BÜNDNIS 90/DIE GRÜNEN · Rheinzabern

Antrag für eine Änderung des B-Plan Entwurfs „Wohnanlage Alter Bahnhof“

Abb.: 1

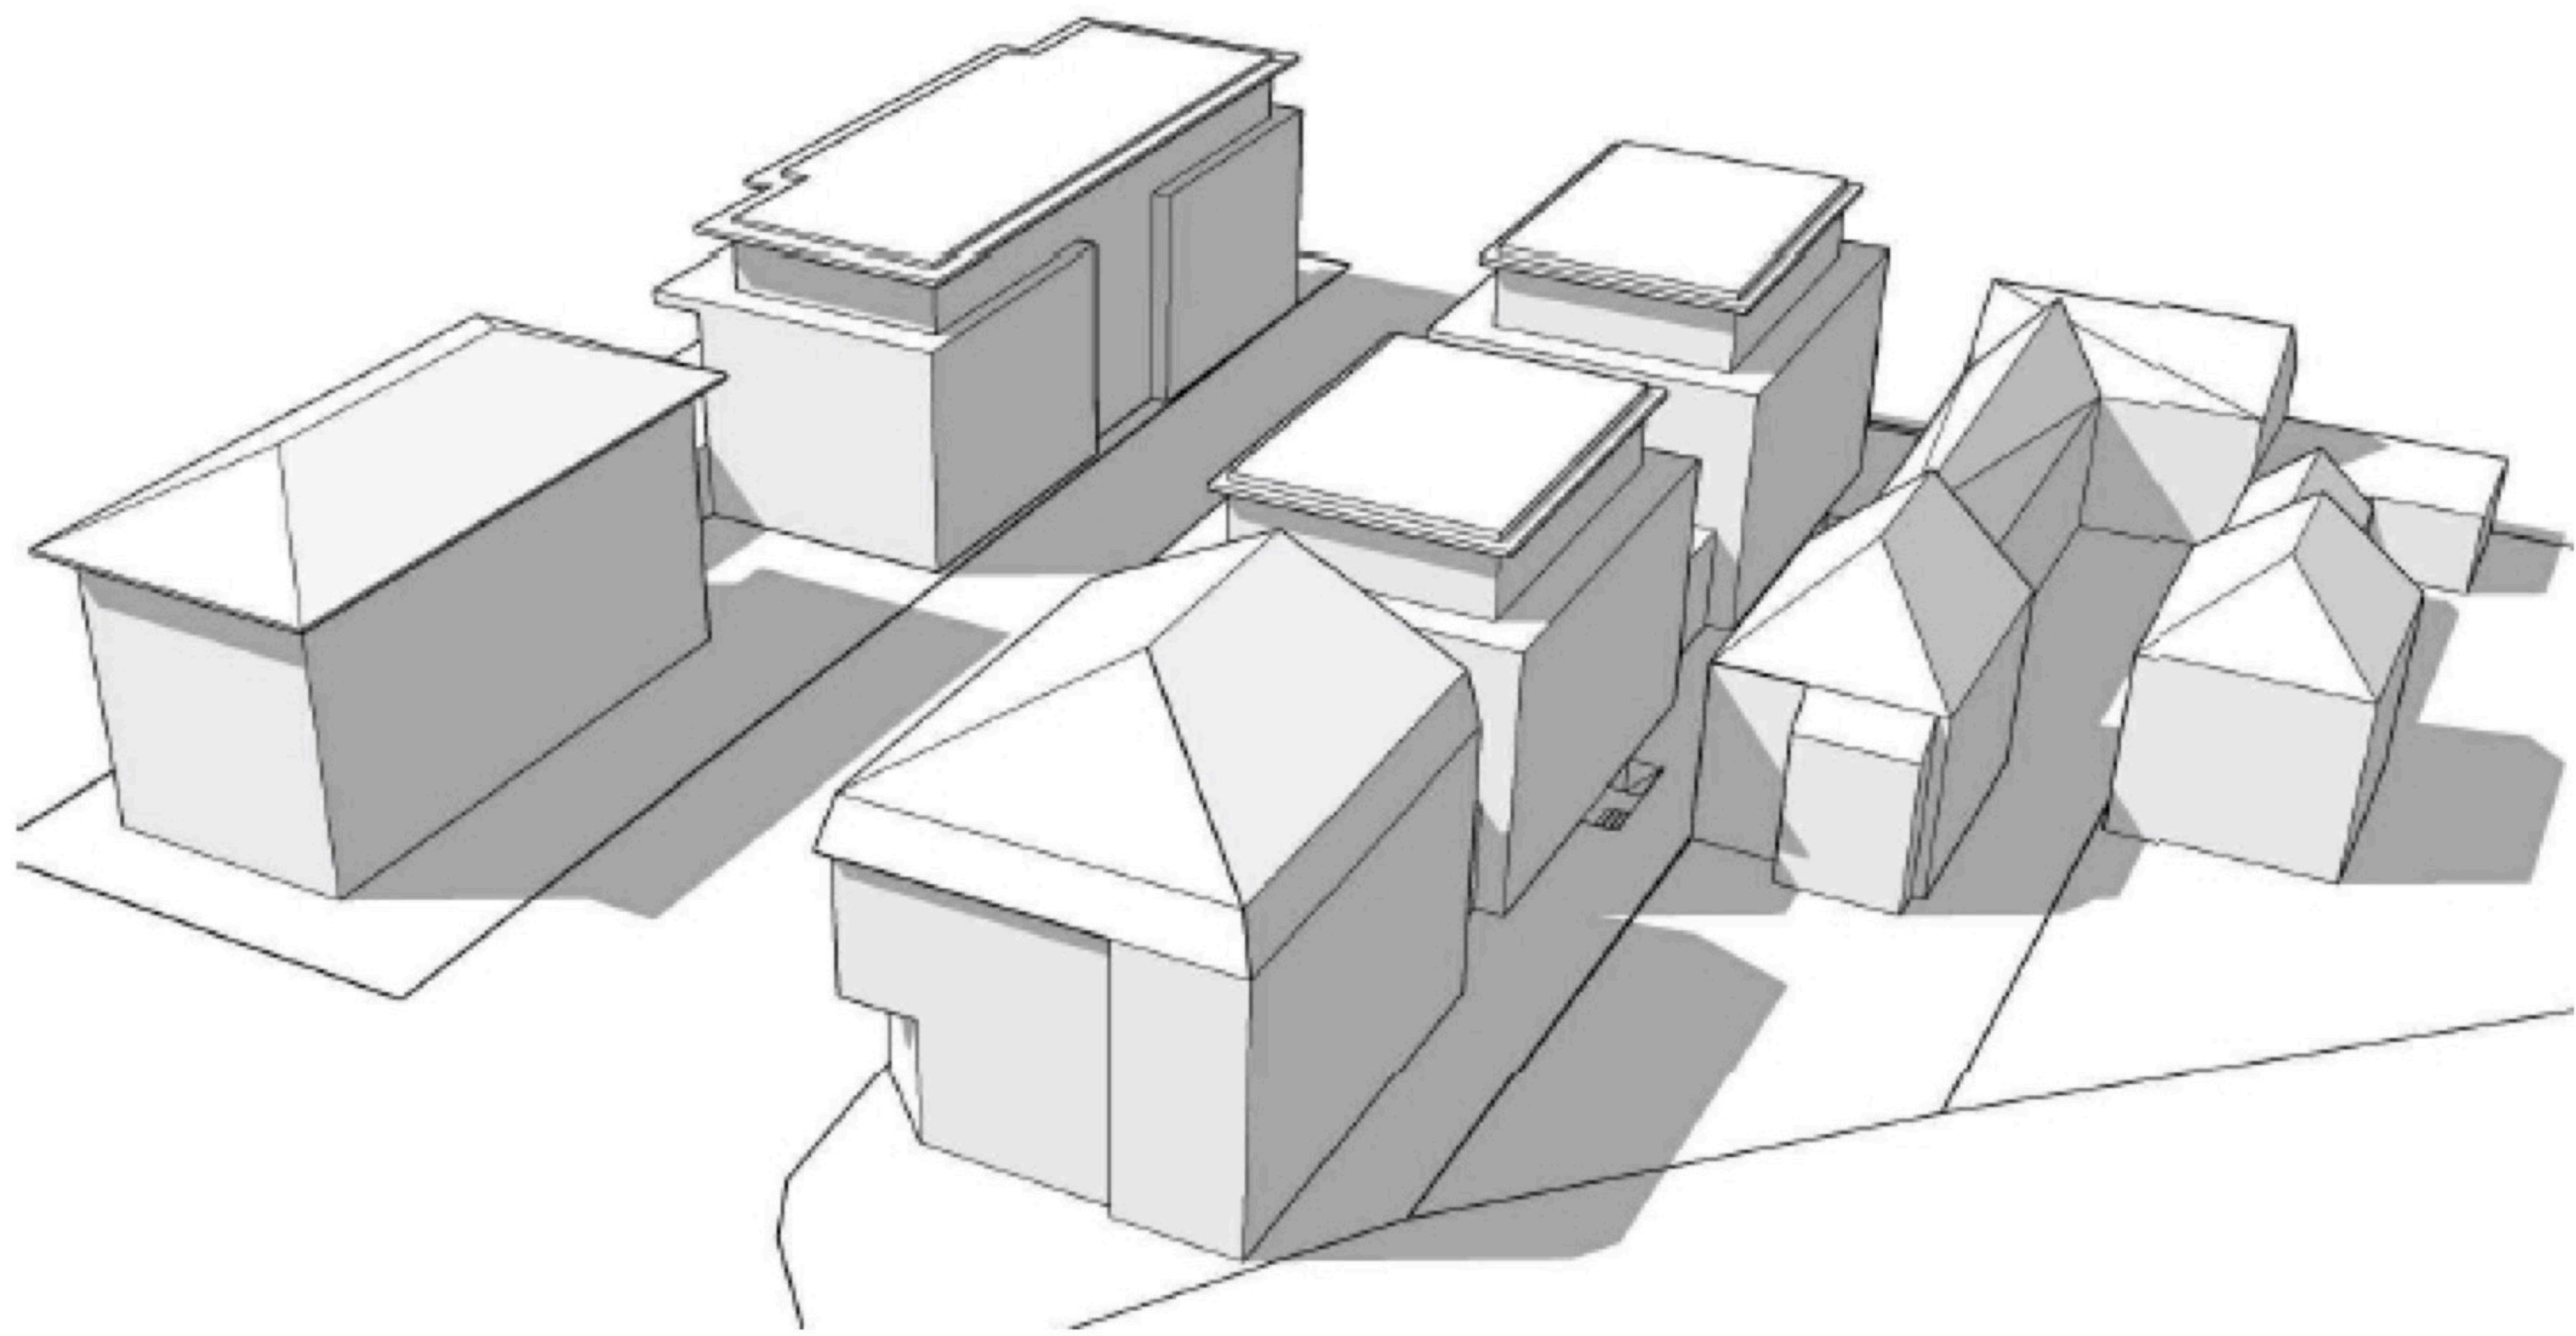
4. **Umgebungsbebauung:** Der städteplanerische Konflikt mit der Umgebungsbebauung wird schon anhand der 3D-Grafik (Abb.: 1) offensichtlich. Die Planung sieht 3 Vollgeschosse + 1 leicht zurück versetztes Staffelgeschoss vor. Die Reduzierung um 1 Vollgeschoss auf dann 2 Vollgeschosse + 1 Staffelgeschoss würde einen harmonischeren Übergang zur Nachbarbebauung bedeuten. In ähnlichen Gemengelagen wurde dem Rechnung getragen, z.B. "Ehemalige Gärtnerei" - Jockgrim, "Altes Gärtnereigelände" - Stadt Landau. Die Verwaltung hat bei vergleichbaren Bauvorhaben eine Ablehnung empfohlen - aufgrund einer nicht gegebenen Einfügung in die Umgebungsbebauung, z.B. Bauvoranfrage „Ehemalige Tankstelle“ in Jockgrim.

Abb.: 3

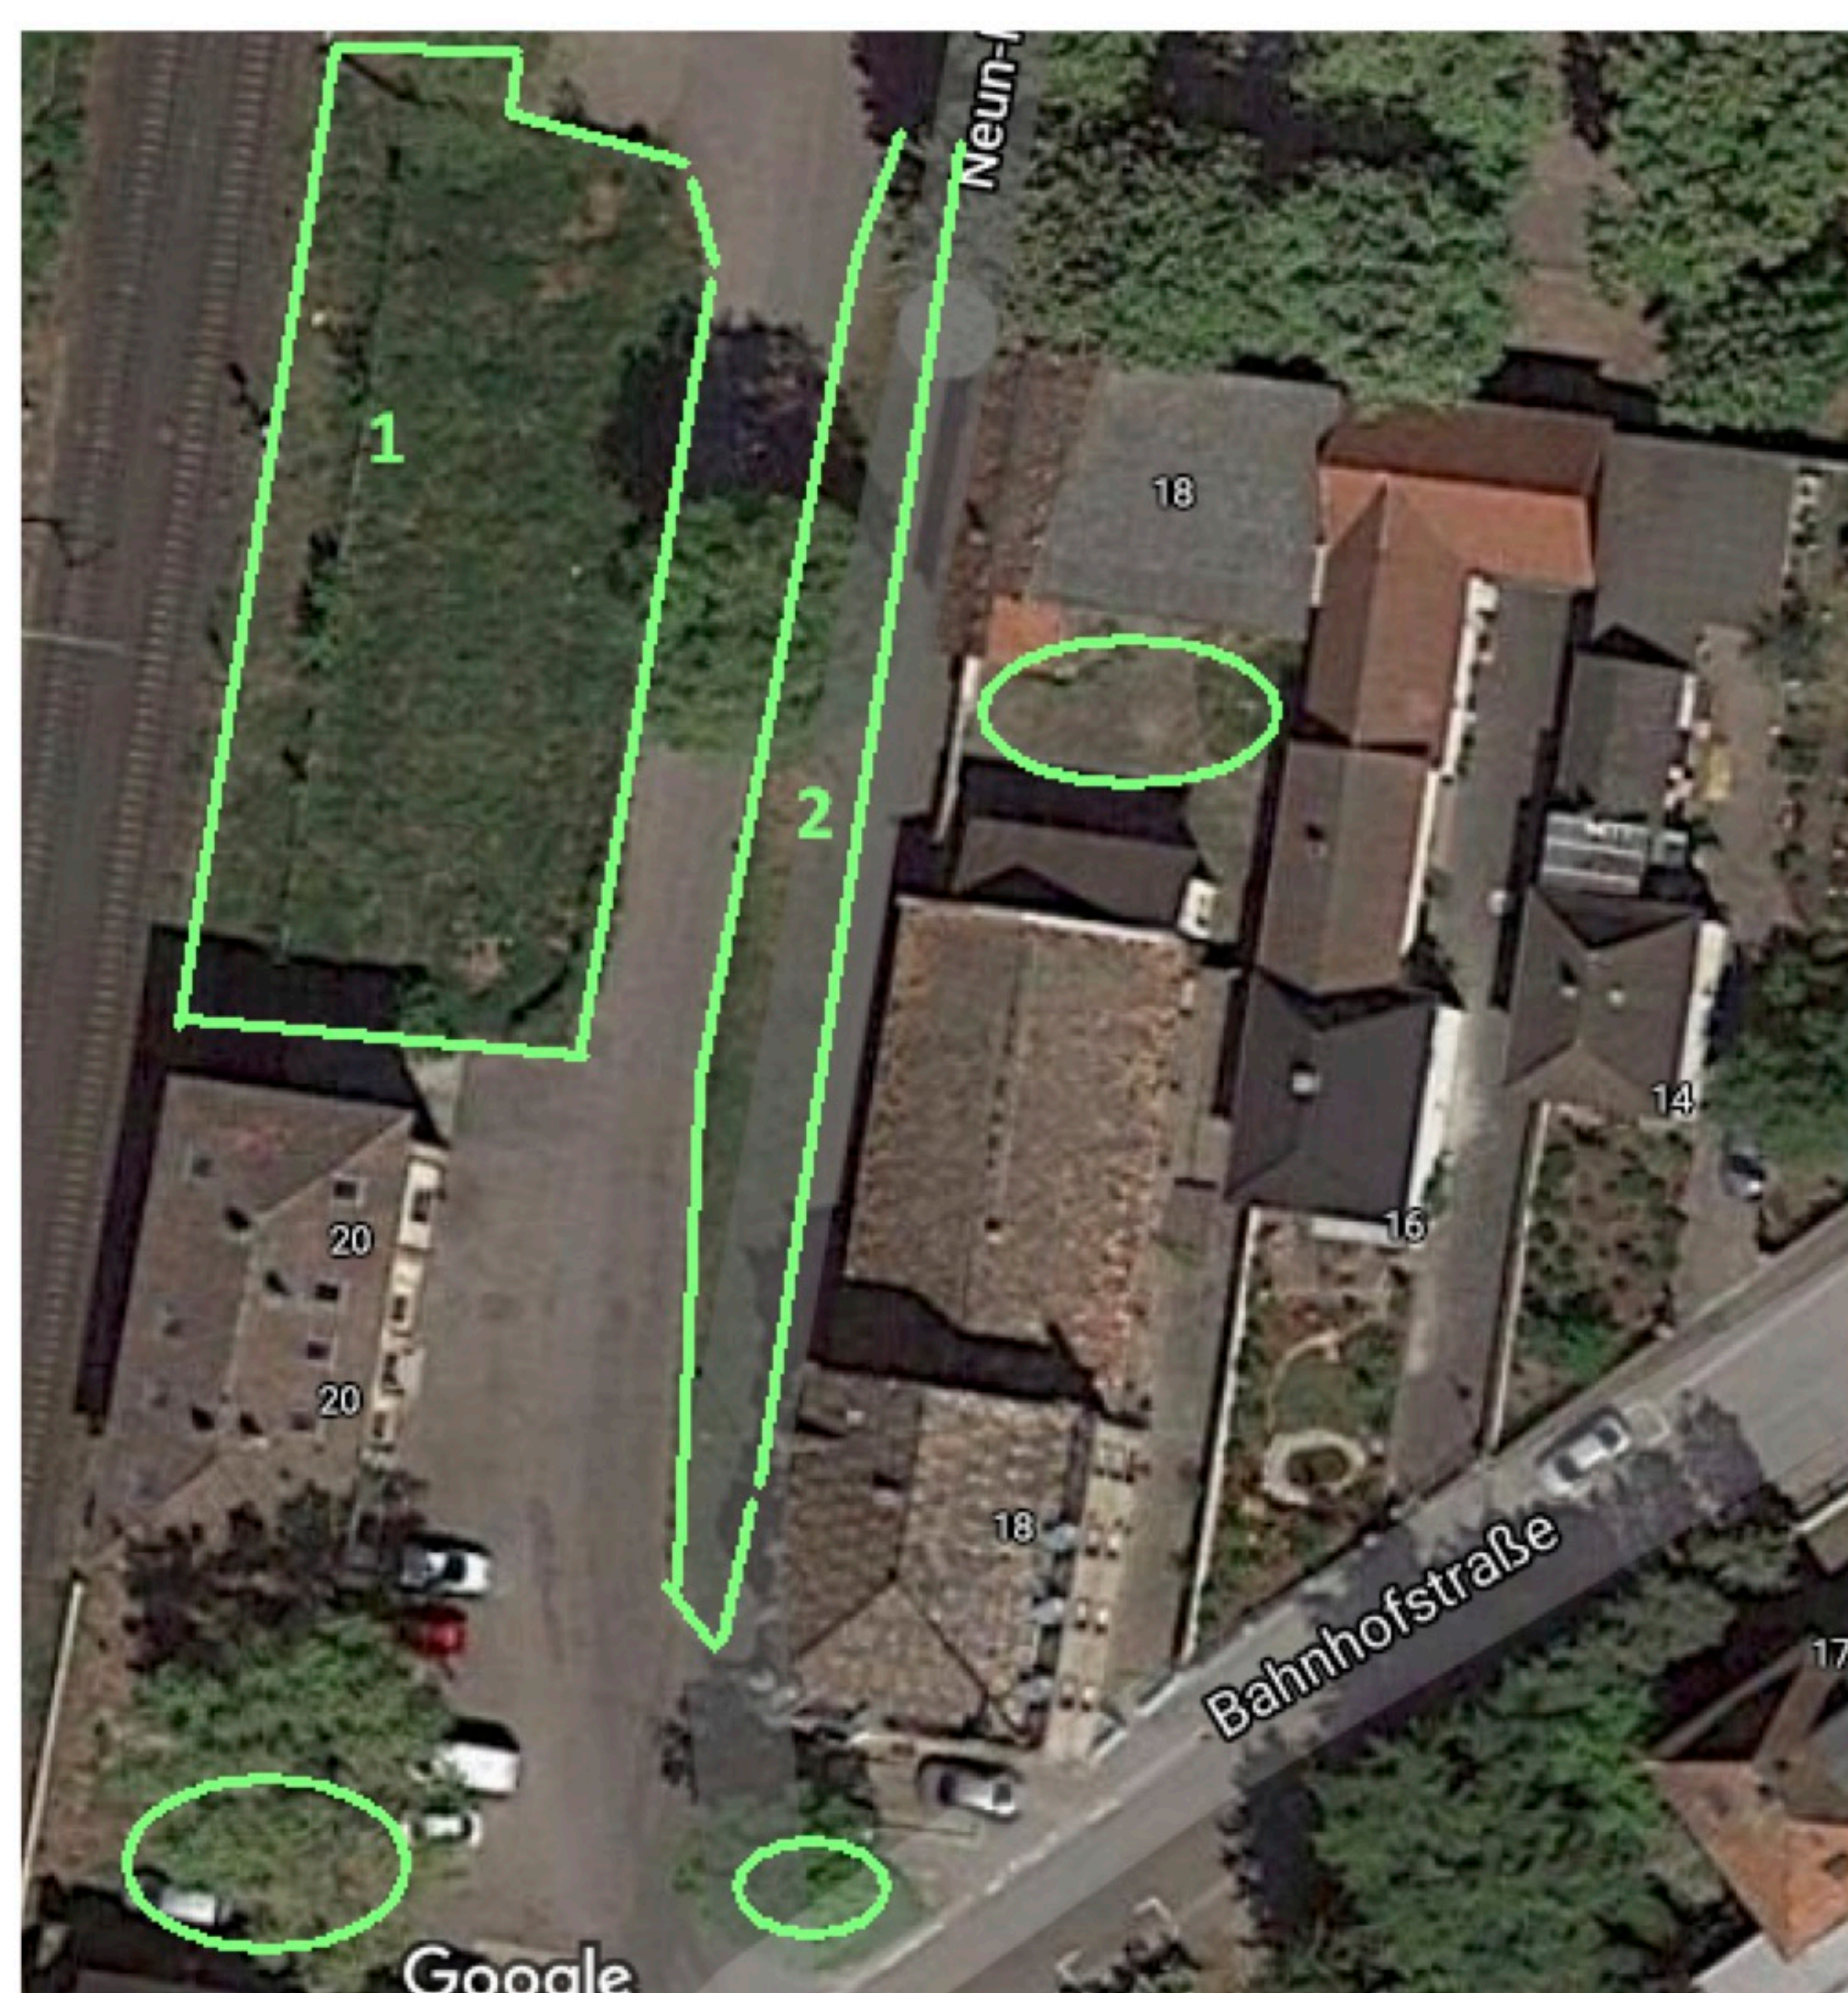
5. **Fehlende Grünflächen:** Die untere Naturschutzbehörde bemängelt in ihrer Stellungnahme die zu wenigen Grünflächen. Mit dem Bahnhofsgarten entfällt eine große vorhandene Grünfläche (Abb.: 3 Fläche 1). Deshalb muss die Grünfläche, inklusive Baumbestand, zwischen Areal Nr. 18 und Straße „Neun Morgen“ erhalten bleiben. Ein weiteres Argument für ein MI bzw. WA.

6. **Fehlende Versickerungsflächen:** Die untere Wasserbehörde moniert in ihren Einwänden die fehlenden Niederschlagsversickerungsflächen und regt an, diese in mehr Grünflächen zu integrieren. Auch Gemeinden, welche nicht selbst von Hochwassergefahr betroffen sind, stehen in der Verantwortung nicht noch mehr Niederschlagswasser in die Kanalisation und damit in Bäche und Flüsse zu leiten. Die vorhandene Grünfläche zwischen Areal Nr. 18 und Straße „Neun Morgen“ bietet sich als Versickerungsgraben geradezu an (Abb.: 3: Draufsicht Fläche 2).

8. **Angeführte Höhenreduzierung (Sitzungsvorlage 30.06.2021):** Die Äußerung „Man wäre jetzt deutlich tiefer als die Umgebungsbebauung“ wird lediglich auf die Gaststätte bezogen. Die unmittelbare nachbarschaftliche Bebauung bleibt unberücksichtigt. Das östlich angrenzende Nachbaranwesen ist dem neuen Baukörper MU3 sogar näher, als die Gaststätte und stellt die nächste Umgebungsbebauung dar (Abb.: 3: Draufsicht).
